**PROCEDURA APERTA, FINALIZZATA ALL'ACQUISIZIONE DI SERVIZI, FORNITURE E ATTIVITA' ACCESSORIE NELL'AMBITO DEL PROGETTO DI IMPLEMENTAZIONE E PROSECUZIONE DEL SISTEMA REGIONALE DI RILEVAZIONE AUTOMATIZZATA DEL TRAFFICO STRADALE (SISTEMA MTS) (CIG 7548358E10)**

*2.2 MTS Monitor, Google Earth*

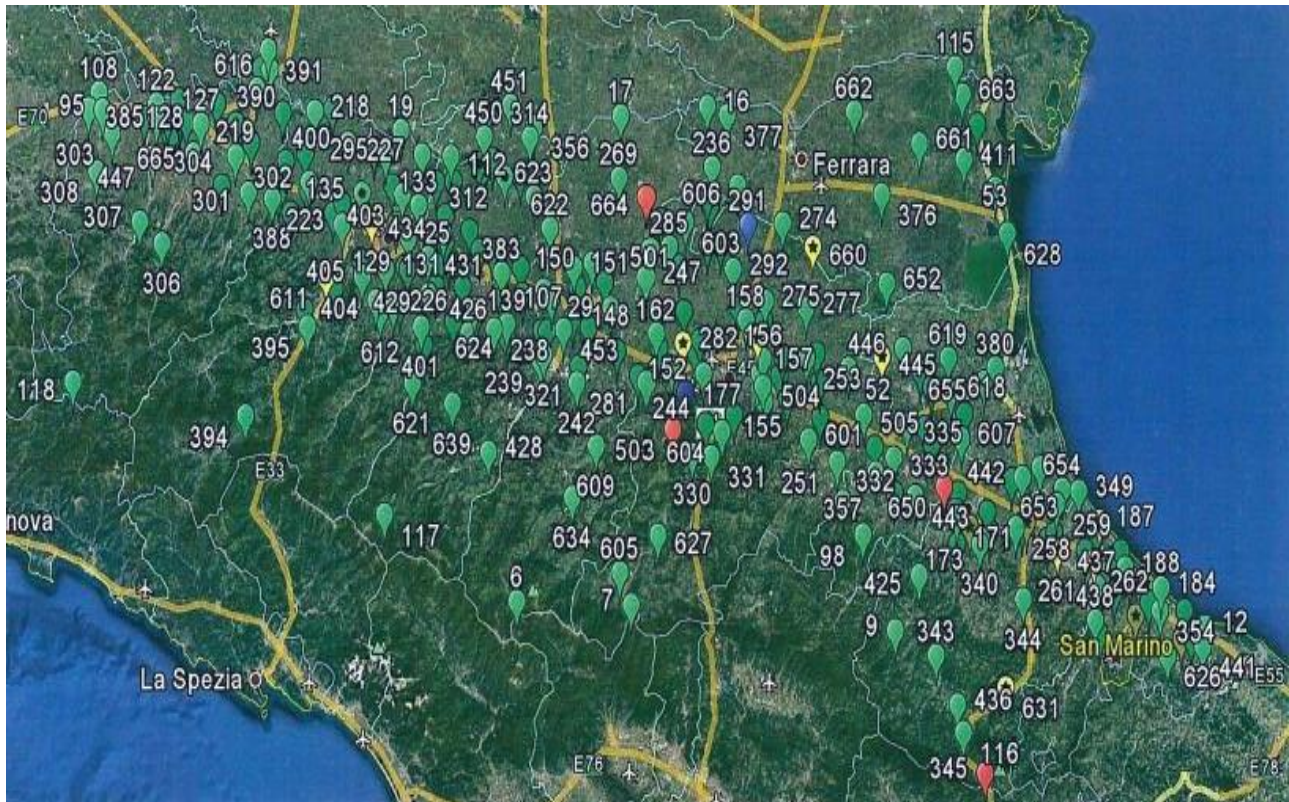
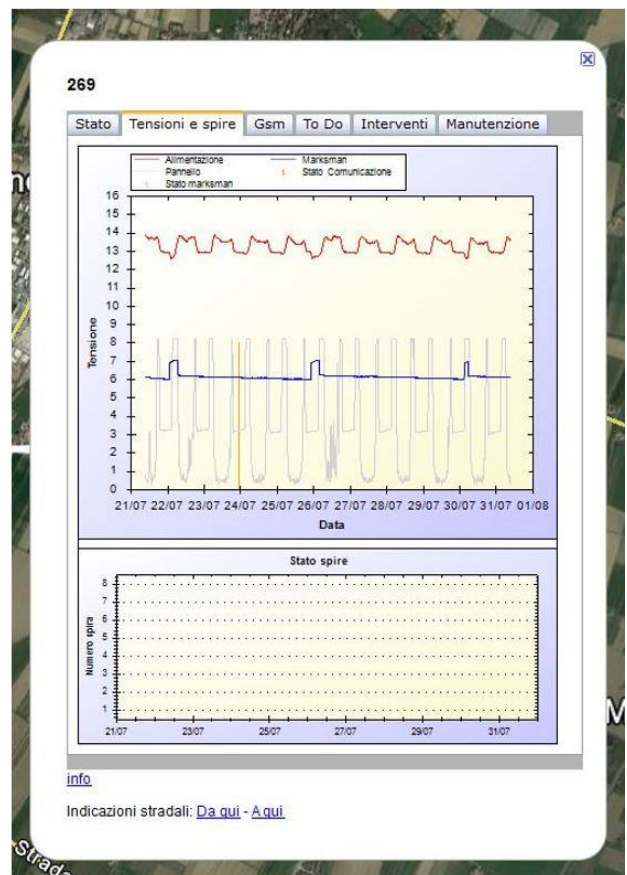
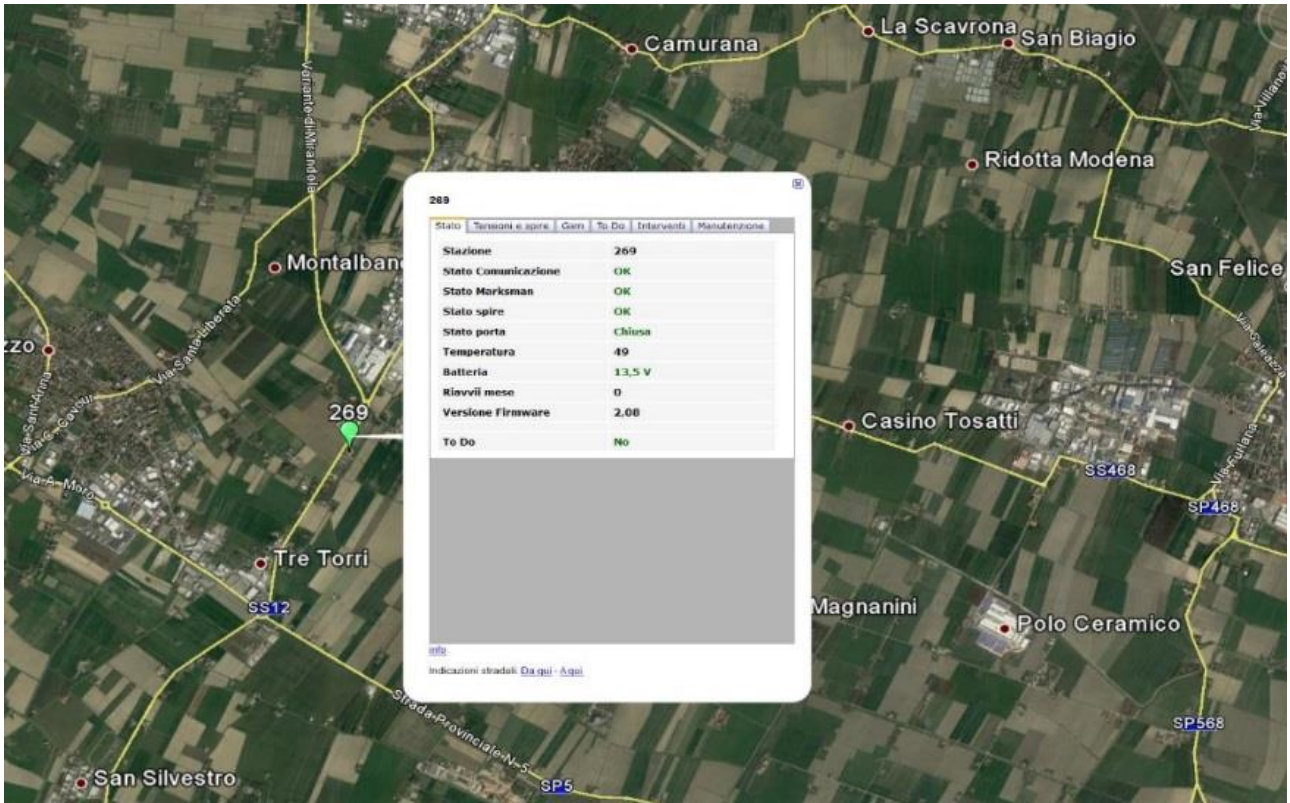
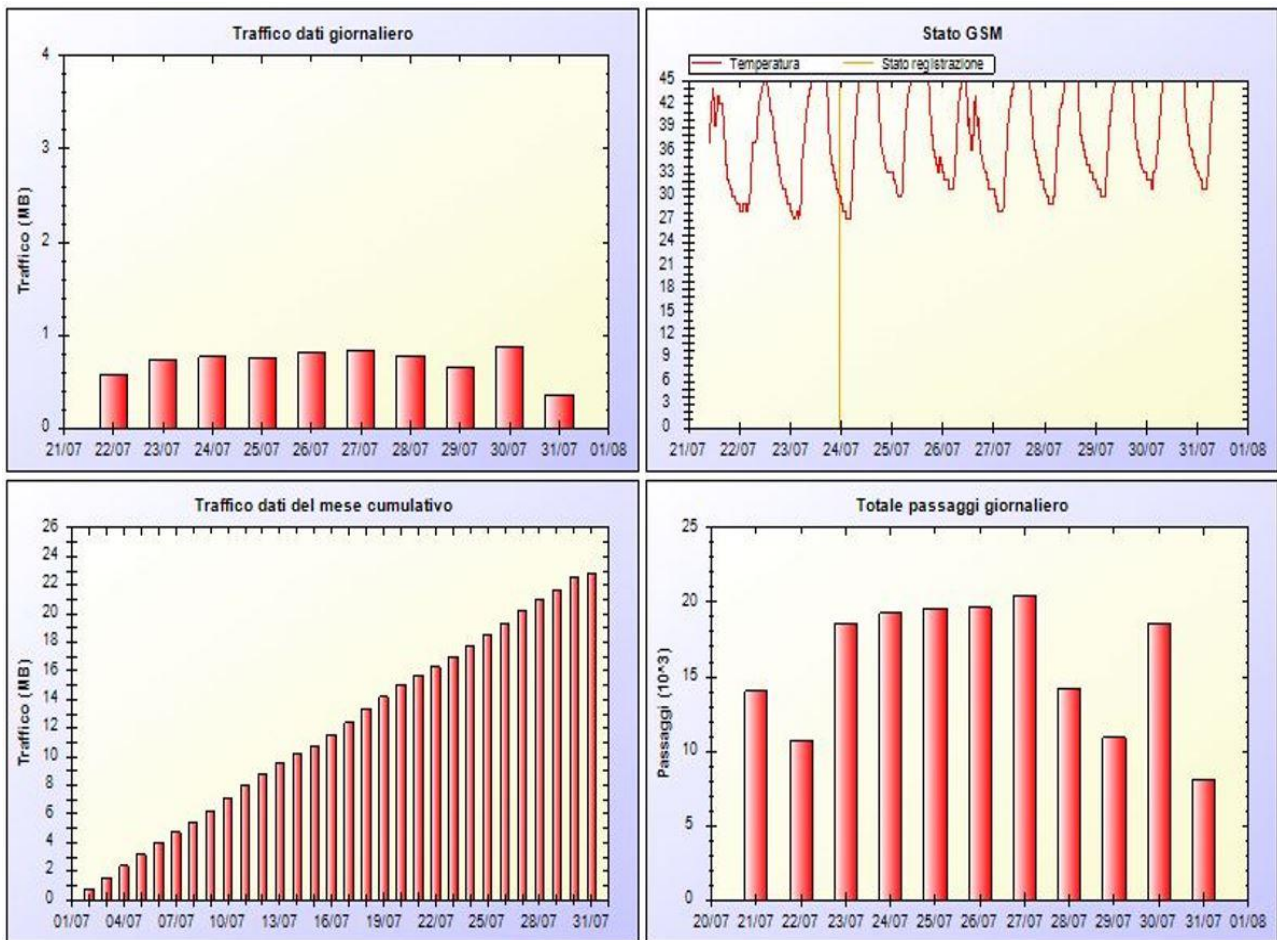
Si richiedono maggiori dettagli riguardo le funzionalità e/o servizi esposti dall'IIS. In particolare non è chiaro l'utilizzo che viene fatto dei file xml pubblicati e delle pagine HTML esposte, con particolare riguardo all'interfaccia client Google Earth (come indicato in Capitolato tecnico).

Tramite Google Earth vengono visualizzate le postazioni geolocalizzate con i principali indicatori di sintesi della diagnostica degli apparati a campo, a fini prevalentemente manutentivi.

I dati di diagnostica sono visualizzati secondo la cadenza temporale scelta per la trasmissione dei dati dagli apparati a campo alla Regione (15 minuti).

I dati di diagnostica consultabili in questa modalità sono riservati alla struttura regionale competente (oltretutto alla ditta appaltatrice) e non sono disponibili per il download tramite questa utility.

Le immagini sono esemplificative dei dati di diagnostica consultabili.
